2018년 3월
주식회사 닛세이
감속기사업부

GTR-AR 배터리전원 타입 리뉴얼에 따른 생산종료 제품에 관한 안내

<기어모터 리뉴얼제품과 종래제품의 차이 >

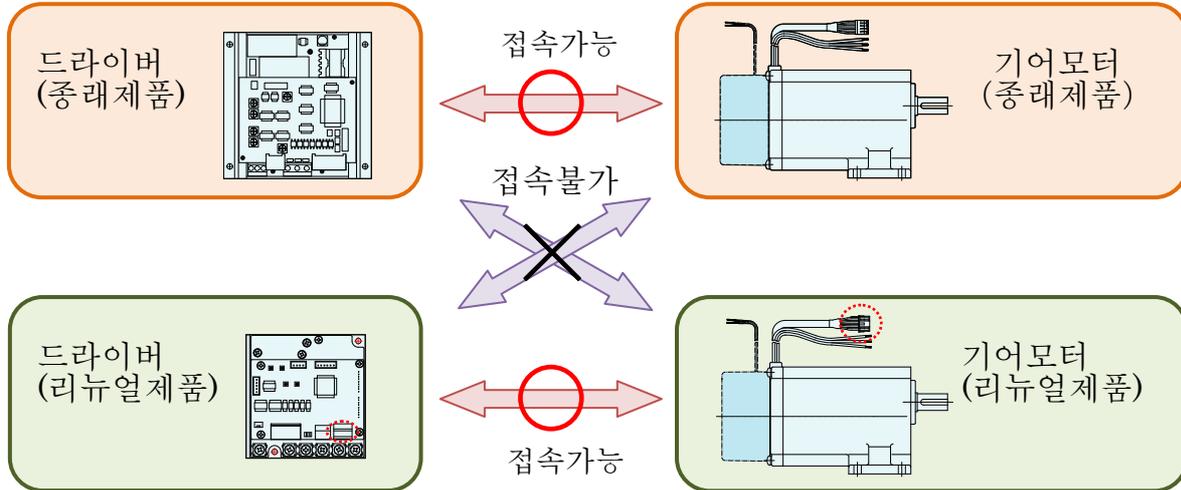
- 모터부 신호선의 커넥터 사양이 달라집니다.
- 형식이 달라집니다.(종래형식의 끝부분에 “A”가 붙습니다)

※그 이외의 사양(외형치수 및 성능 등)은 종래제품과 같습니다.

종래제품과 리뉴얼제품은 모터 신호선의 커넥터 사양이 달라져 접속할 수 없으므로 주의하시기 바랍니다.(아래 그림 참조)
